Processo de Licenciamento Único Ambiental N.º PL20201115001576 – FABRIRES Produtos Químicos, S.A.

RESPOSTA AO PEDIDO DE ELEMENTOS ADICIONAIS

Este documento tem como objetivo dar resposta ao pedido de elementos adicionais da Agência Portuguesa do Ambiente, I.P., com data: 09/03/2022. Salienta-se que o presente pedido LUA se trata de uma renovação com alteração substancial. Abaixo apresentam-se as respostas a cada questão solicitada.

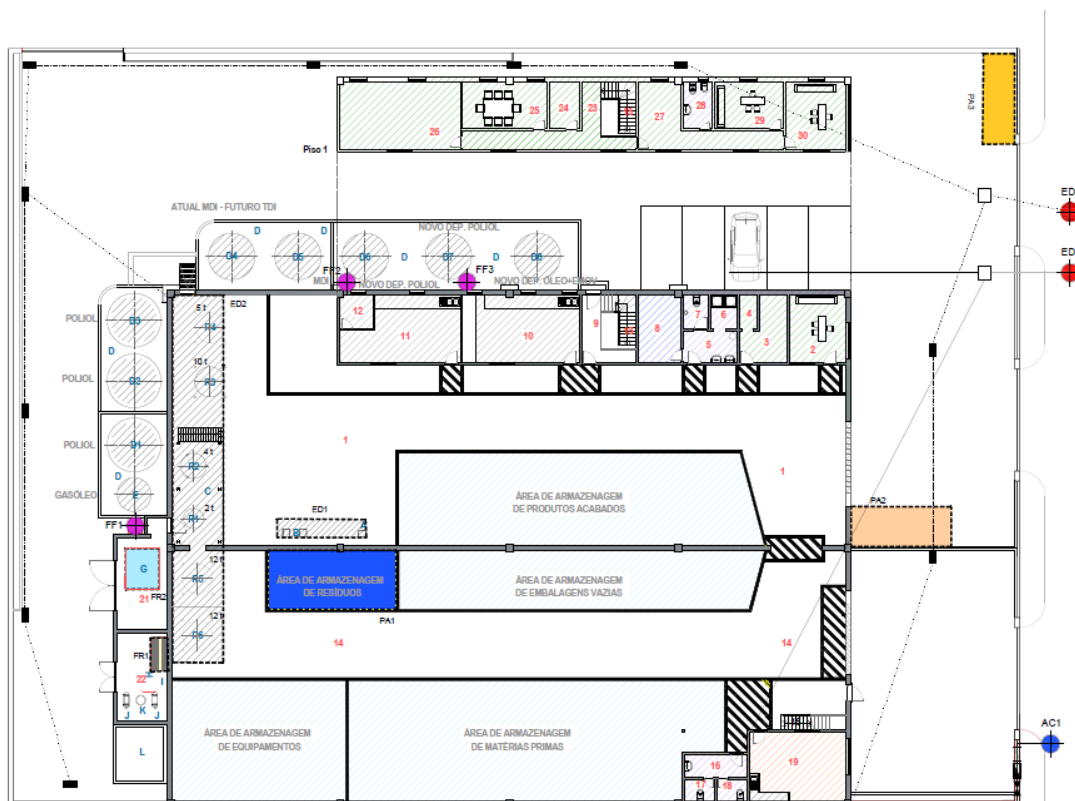
3. Relativamente às torres de arrefecimento existentes na instalação deve ser esclarecido o encaminhamento/tratamento dado aos efluentes gerados no funcionamento (purgas/perdas) e ou em situações de manutenção do sistema/circuitos de arrefecimento, e respetivos volumes mensais/anuais.

Não existem torres de arrefecimento na instalação.

Relativamente ao circuito de arrefecimento existente na FABRIRES, e porque as necessidades de arrefecimento são reduzidas, este é alimentado por uma bomba elétrica ligada a uma bacia de água com um volume de cerca de 28 m³. Durante o período do verão, esta sofre perdas residuais por evaporação e durante o período de inverno ocorre um aumento residual quando chove. No entanto foi estimado que as perdas ocorridas por evaporação são de 9,67 m³/ano. Excetuando estas situações, o volume mensal/anual da bacia de água, considera-se constante. Em situações de limpeza e manutenção da bacia de água, como a água não está contaminada com nenhum tipo de produtos, esta é encaminhada para o sistema de águas pluviais.

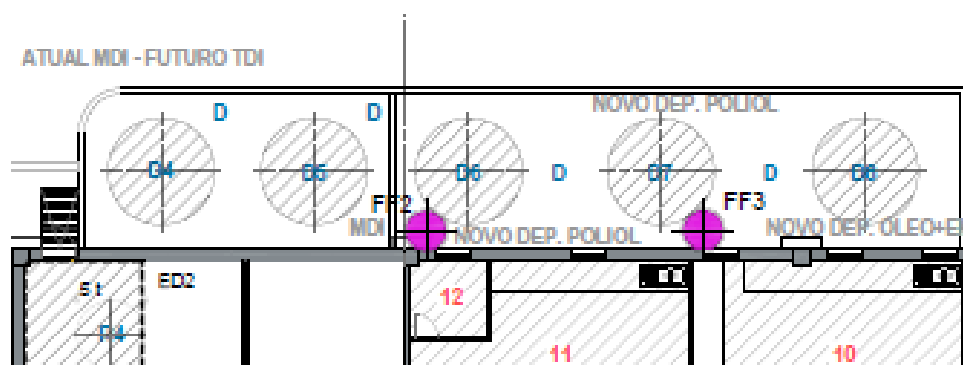
1. Considerando os processos produtivos propriamente ditos desenvolvidos na instalação em licenciamento, deverá fundamentar a inexistência de emissões para a atmosfera por fontes pontuais e/ou difusas.

- Deve ser esclarecida a existência de outras fontes de emissão pontual para a atmosfera na instalação (eg. hottes do laboratório) e seu tratamento, se aplicável, devendo ser devidamente fundamentada a inexistência de chaminé associada.

De acordo com os quadros LUA (Q27) existe a chaminé da caldeira (fonte pontual FF1), que está excluída de monitorização porque tem menos que 1 MW de potência térmica, de acordo com o REAR (DL 39/2018). A FABRIRES possui um ofício da CCDR-Alentejo (ref.ª S01435-2020-DAS/DLMA) de 20-05-2020, a referir que “Assim, e uma vez que a potência térmica nominal da V. fonte fixa Caldeira de termo fluído, é de 700 kWh, está a mesma excluída da obrigação de monitorizar a emissão de poluentes para a atmosfera”.

Há exceção da FF1 assinalada no Quadro Q27a, existem 2 hottes de laboratório (FF2 e FF3), que foram adicionadas aos Quadros LUA Q27a (chaminés assinaladas a roxo na figura abaixo). Atualmente uma delas não é utilizada (a da esquerda), e outra funciona por períodos muito curtos. Não é feito qualquer tratamento a estas fontes de emissão.

As chaminés das hottes de laboratório, estão a uma altura superior a 1 metro da quota do telhado ($\approx 7,7$ m altura acima do nível do solo), são cilíndricas, têm 20 cm de diâmetro e não têm toma de amostragem.

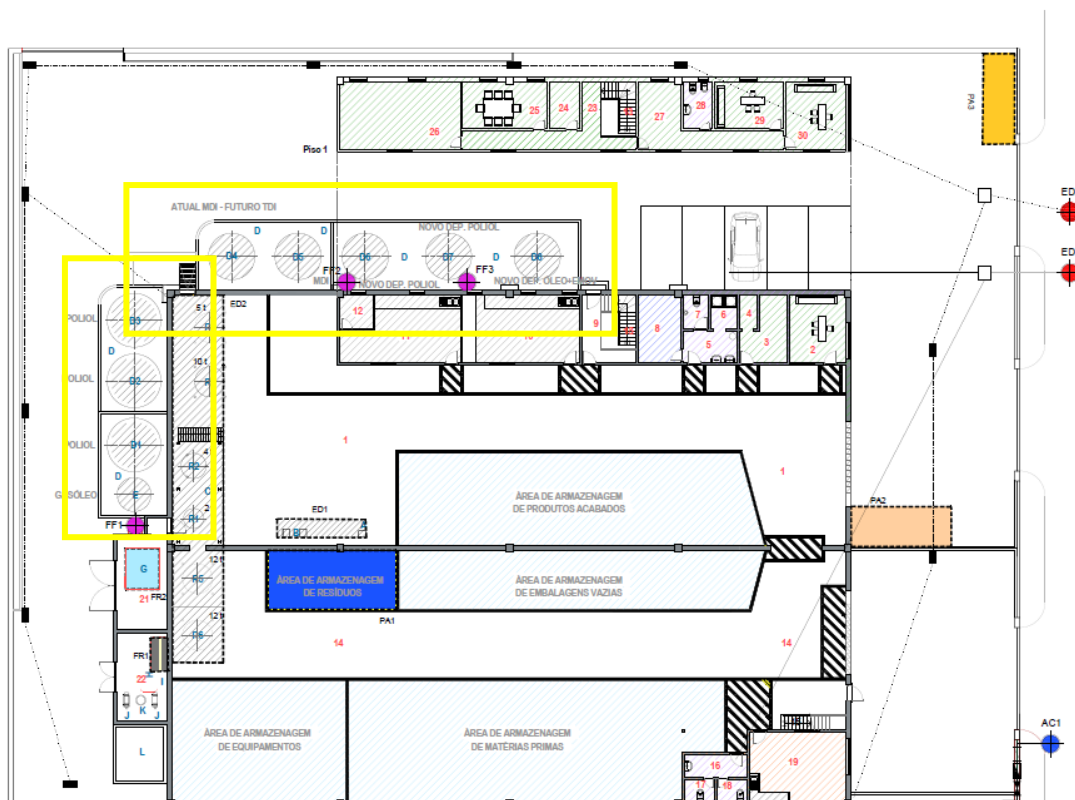
- Deve ser esclarecida a origem do resíduo “080501 - (*) Resíduos de isocianatos”, a identificação do local de armazenamento do resíduo e o seu respetivo acondicionamento.

O resíduo 08 05 01* corresponde a resíduos provenientes da limpeza e manutenção dos equipamentos do processo (como por exemplo restos de produto que inevitavelmente escorrem da linha/mangueiras).

Estes resíduos são habitualmente armazenados em jerricans de 70 litros que quando cheios, são segregados para o parque de resíduos PA1, localizado no interior da nave 2 da FABRIRES.

Existe ainda nas instalações da FABRIRES o parque de resíduos PA2, que consiste no contentor metálico com 6 m³ preparado para receber este tipo de resíduo acondicionado em embalagens, em situações excecionais, como por exemplo se ocorrer um grande derrame (até à data nunca houve necessidade da sua utilização). Este contentor é totalmente fechado e encontra-se no exterior, em zona com piso impermeabilizado não coberta.

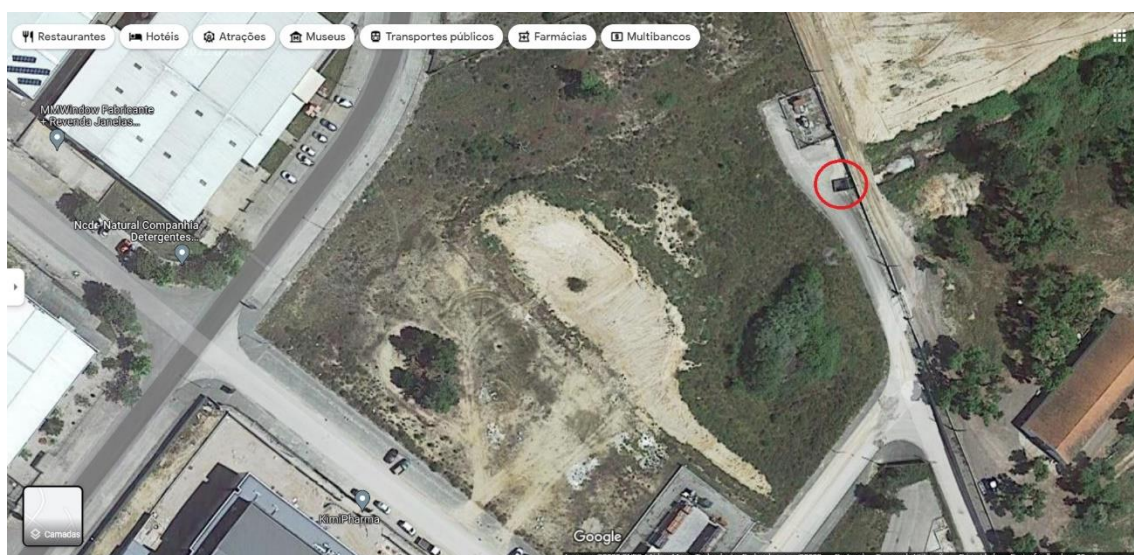
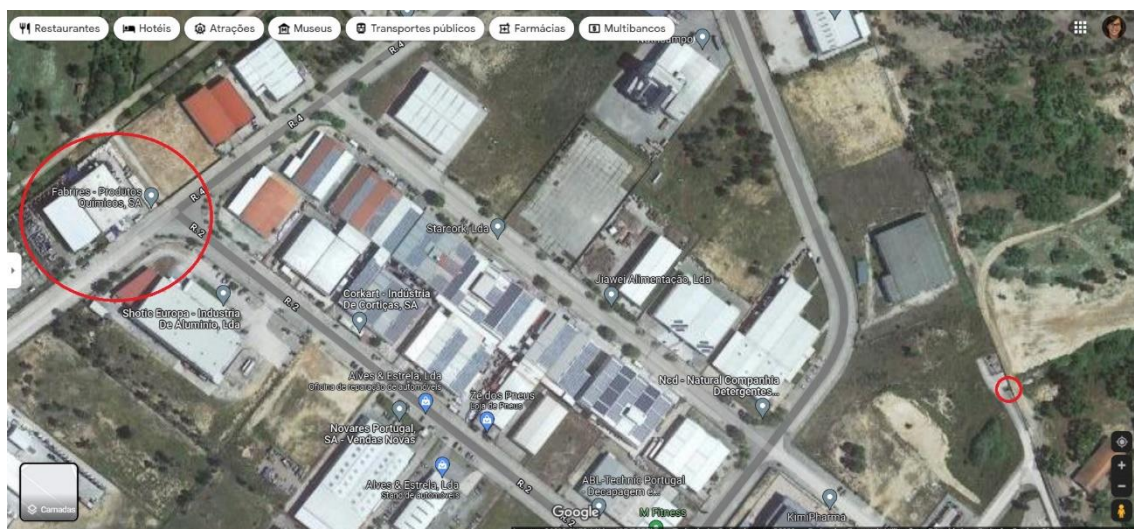
- 2.4. Esclarecer qual é o encaminhamento e destino final das águas de lavagem dos pavimentos interiores e exteriores da unidade industrial, assim como as resultantes de eventuais lavagens de depósitos ou equipamentos.

Os equipamentos processuais (reatores), não são lavados com água, a sua limpeza é realizada com óleo vegetal que depois é reincorporado no processo, em fabricos que utilizem essa matéria-prima.

Os depósitos de armazenamento de matéria-prima, não são em situação alguma, intervencionado pela FABRIRES. No caso de haver uma anomalia nos mesmos, é contratada uma empresa especializada que se encarregará de enviar os resíduos gerados para operador de resíduos licenciado.

A limpeza do piso interior, é efetuada a seco para evitar o aumento da humidade relativa do ar no interior das instalações, que poderá afetar negativamente o desempenho dos produtos fabricados. Desta forma não é aplicável o encaminhamento e destino final de águas de lavagem dos pavimentos da unidade industrial.

Índice DRASTIC para a Bacia Hidrográfica do Rio Tejo (Plano de Bacia Hidrográfica do Rio Tejo, Ministério do Ambiente, 2000)

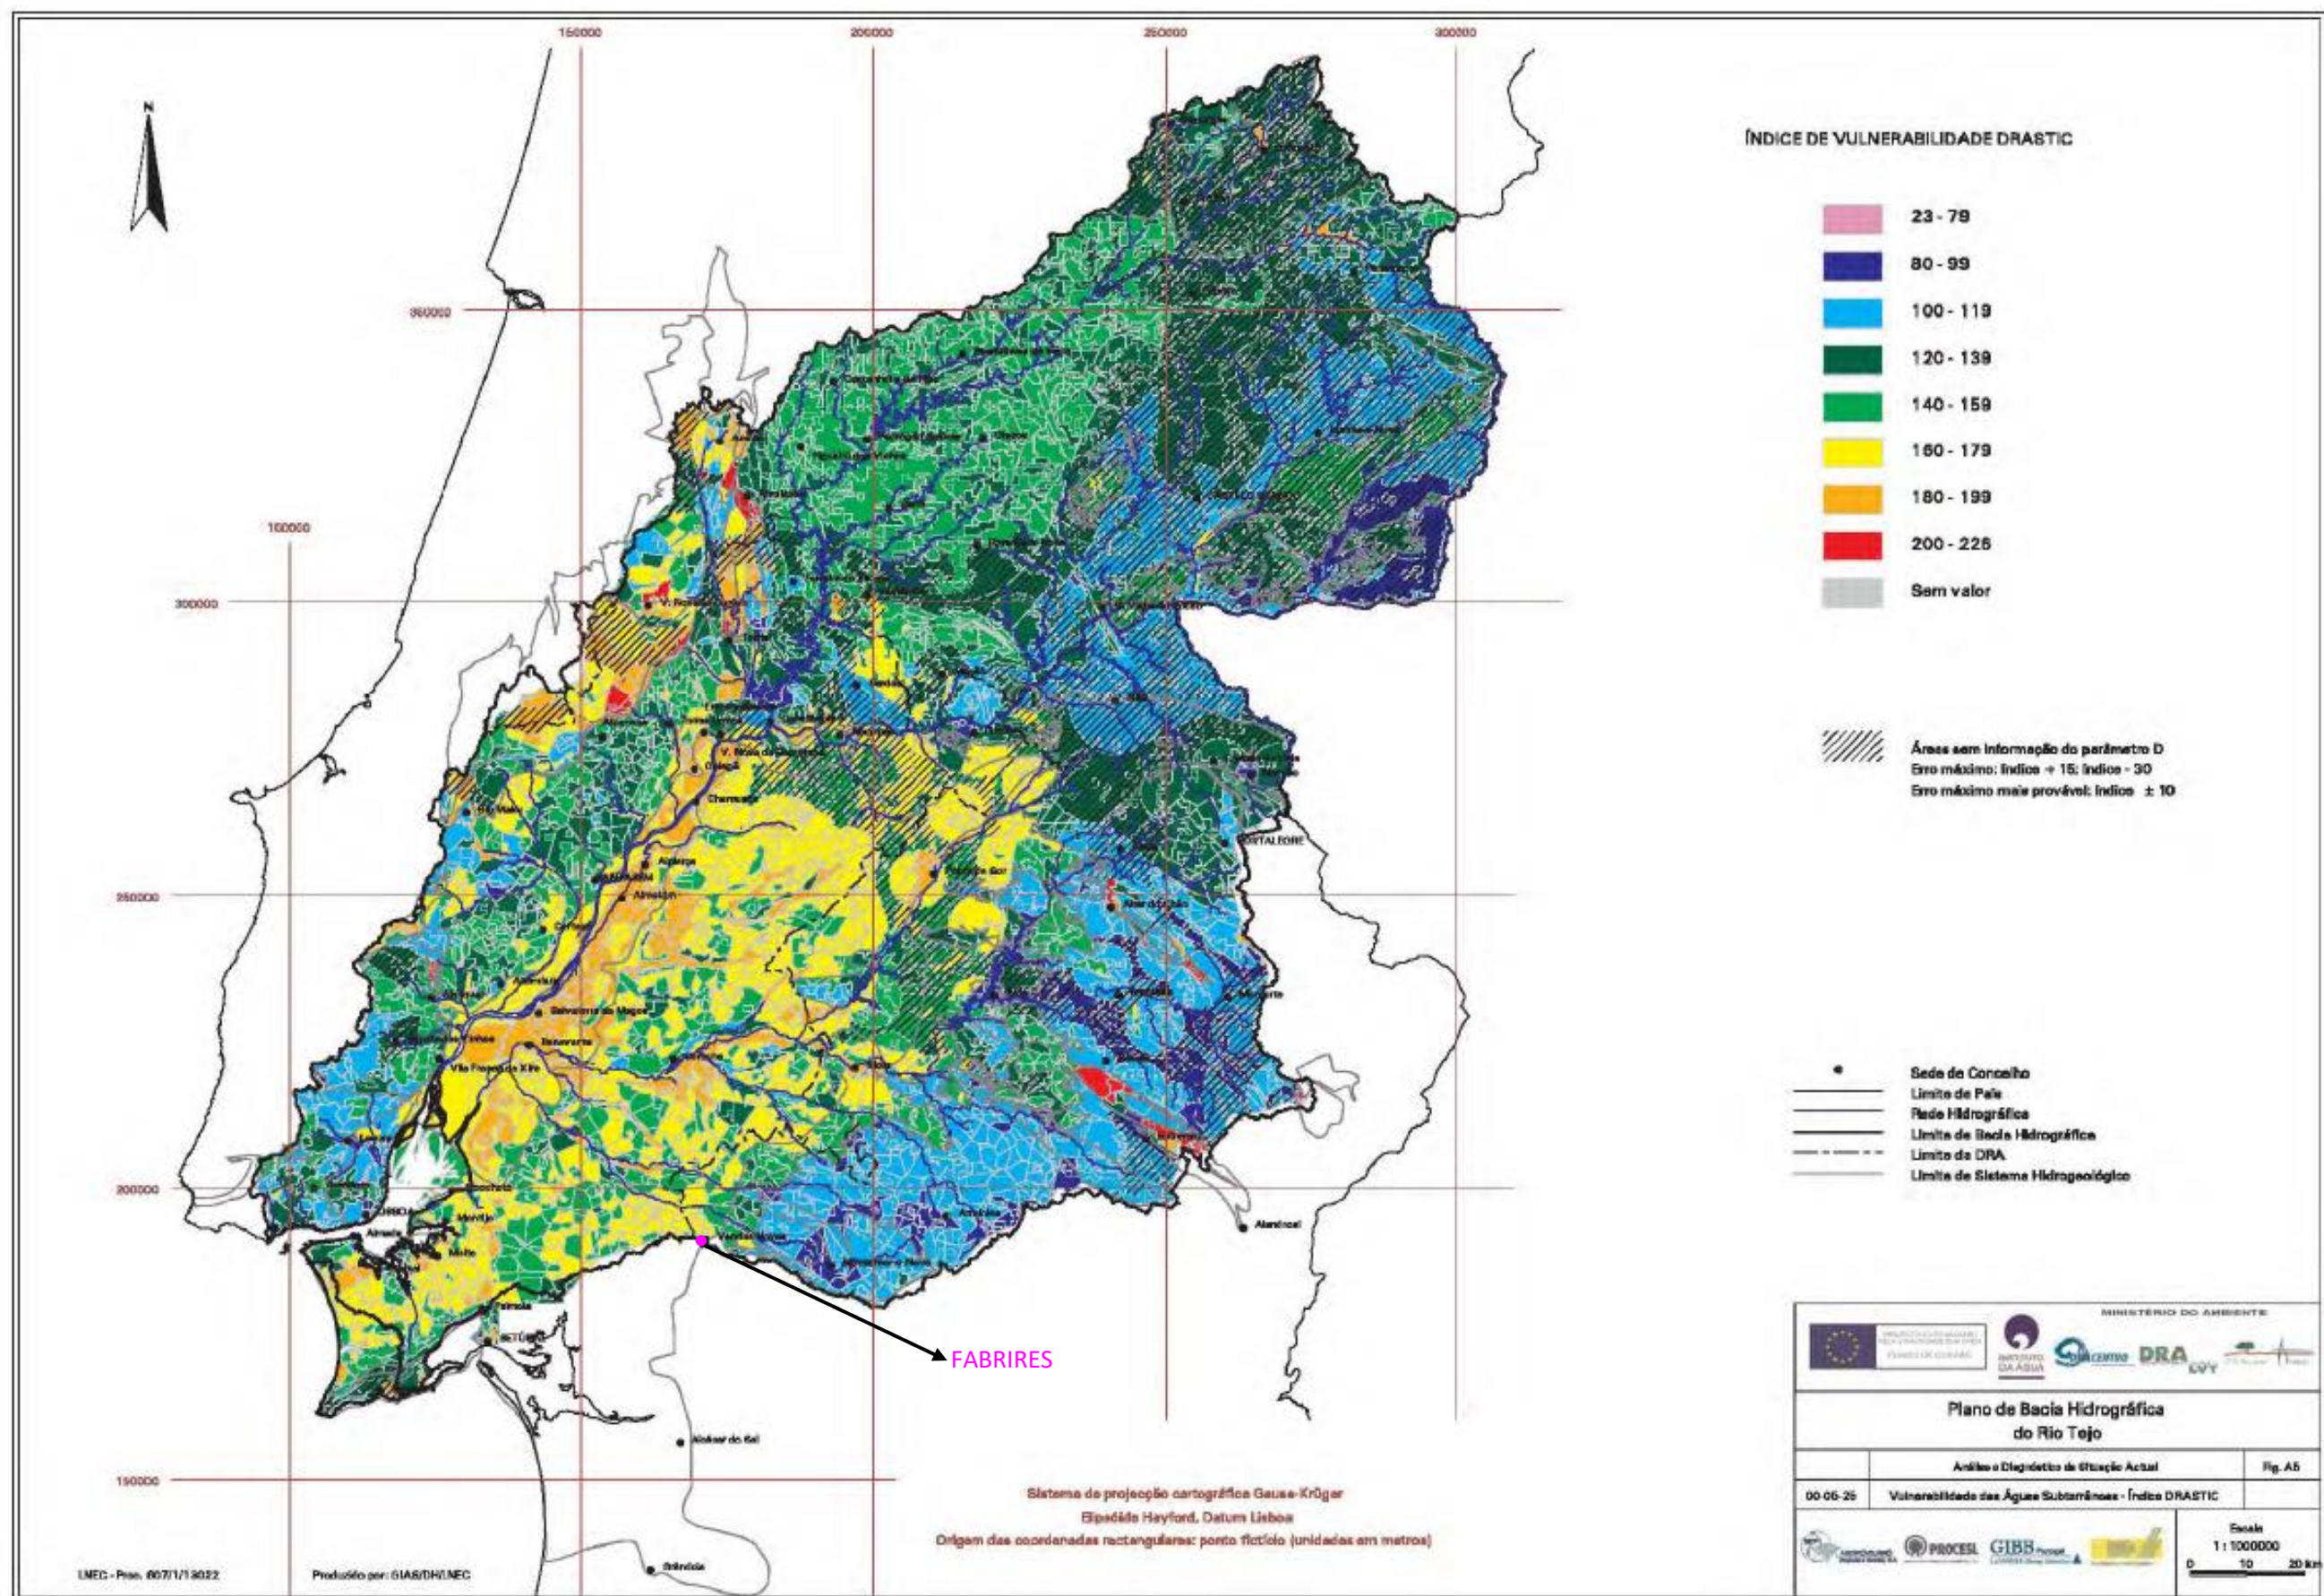
- 2.8. Apresentar a caracterização da vulnerabilidade à poluição das águas subterrâneas da área de estudo, usando um índice de vulnerabilidade tal como, DRASTIC, ou IS.

Neste método, e de uma forma simples, pode-se considerar a seguinte relação entre o índice de vulnerabilidade DRASTIC e a vulnerabilidade em termos qualitativos:

- índice DRASTIC superior a 199: que se considerou ser de vulnerabilidade muito elevada;
- índice DRASTIC entre 160 e 199: que se considerou ser de vulnerabilidade elevada;
- índice DRASTIC entre 120 e 159: que se considerou ser de vulnerabilidade intermédia;
- índice DRASTIC inferior a 120: que se considerou ser de vulnerabilidade baixa.

De acordo com o documento de Análise e Diagnóstico da Situação de Referência do Plano da Bacia Hidrográfica do Rio Tejo, o sistema aquífero onde se insere a área de estudo, Bacia do Tejo-Sado/ Margem Esquerda, apresenta, em média, um índice de vulnerabilidade que pode variar de baixo a muito elevado, variando entre os 95 e os 202.

Quanto à área de estudo, onde se encontra instalada a FABRIRES, como se pode confirmar pela figura abaixo, o índice de vulnerabilidade à poluição (DRASTIC) apresenta cor verde-claro (140 a 159), sendo considerado uma vulnerabilidade intermédia.

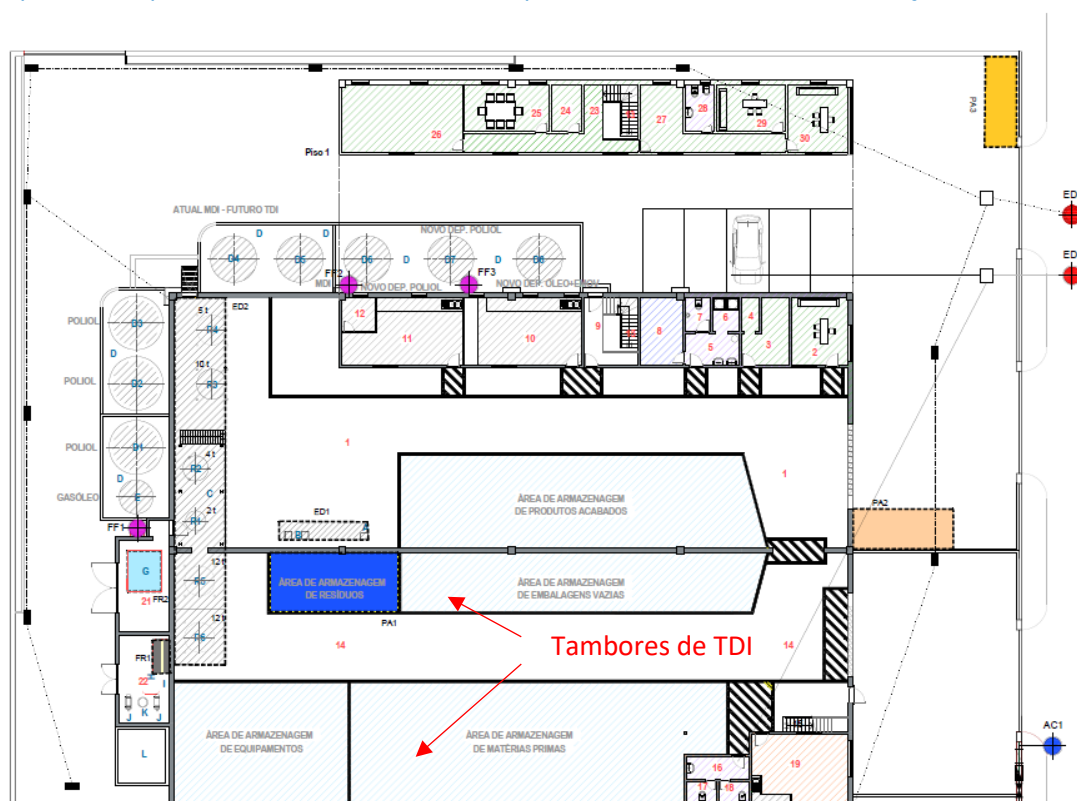
- 9.1. Apresentar uma planta de PDM de Vendas Novas, legível e a escala adequada, com a identificação clara das zonas adjacentes ao estabelecimento, descrevendo as classificações e usos do solo nessas zonas.

As plantas do PDM apresentadas (ordenamento e condicionantes) são as disponíveis à data pela CM de Vendas Novas e no SNIT (Sistema Nacional de Informação Territorial), fazendo zoom do documento em jpeg, as mesmas encontram-se legíveis, bem como também é legível a escala.

Relativamente à identificação clara das zonas adjacentes ao estabelecimento, no que diz respeito à planta de ordenamento:

- O terreno da FABRIRES localiza-se em zona industrial prevista, a cerca de 50 m da zona industrial existente. Os espaços urbanizáveis correntes de Vendas Novas, localizam-se cerca de 250 m a OSO da FABRIRES. Existe um posto de transformação da rede elétrica, cerca de 500 m a N da FABRIRES. Existe ainda um imóvel classificado – Monte Velho do Couteiro de Santo António, cerca de 1,25 km a ESE da FABRIRES. Existem ainda áreas agrícolas com culturas

permanentes, cerca de 750 m a ENE da FABRIRES. Verificam-se também espaços de estrutura biofísica fundamental, cerca de 650 m a ENE da FABRIRES. Por fim existem áreas agro silvo-pastoris, cerca de 500 m a E da FABRIRES.

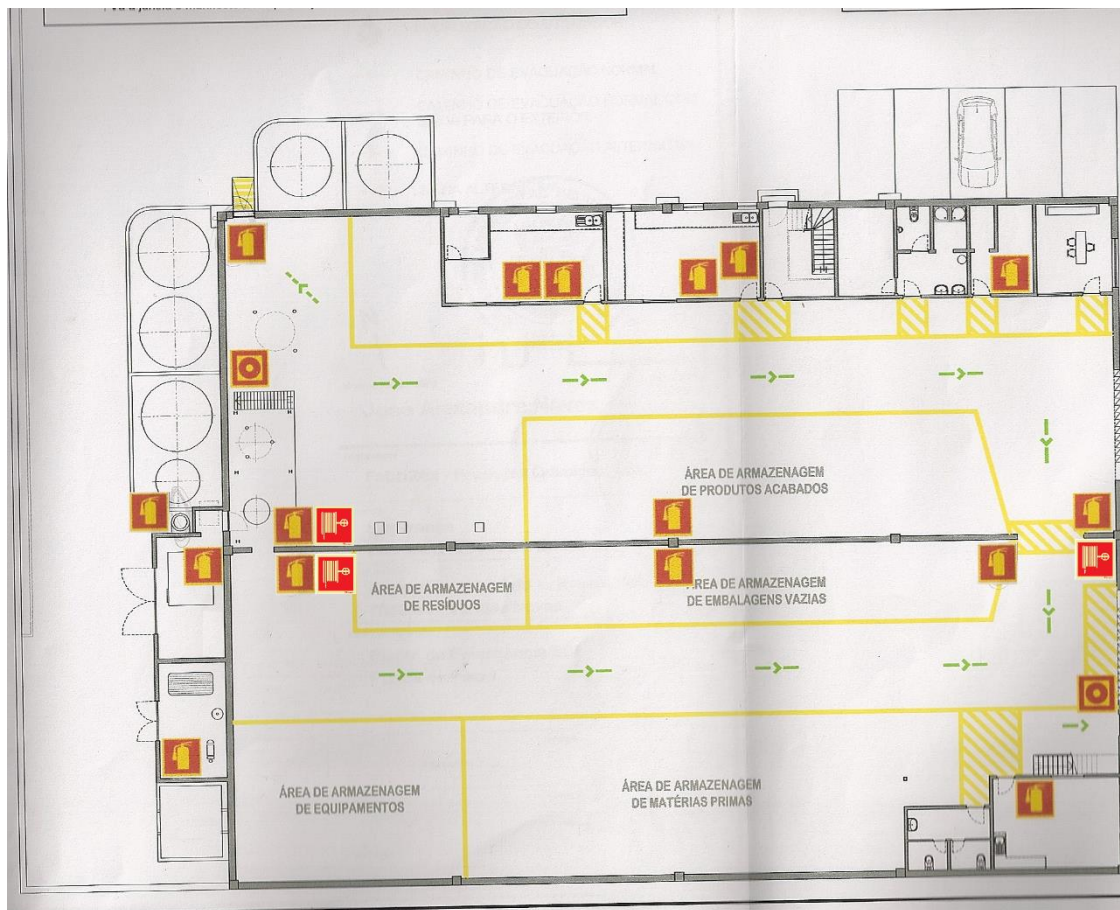
- 9.4. Indicar a localização e capacidade dos sistemas de combate a incêndios.

Existem extintores e carretéis distribuídos pelas instalações conforme imagem abaixo.
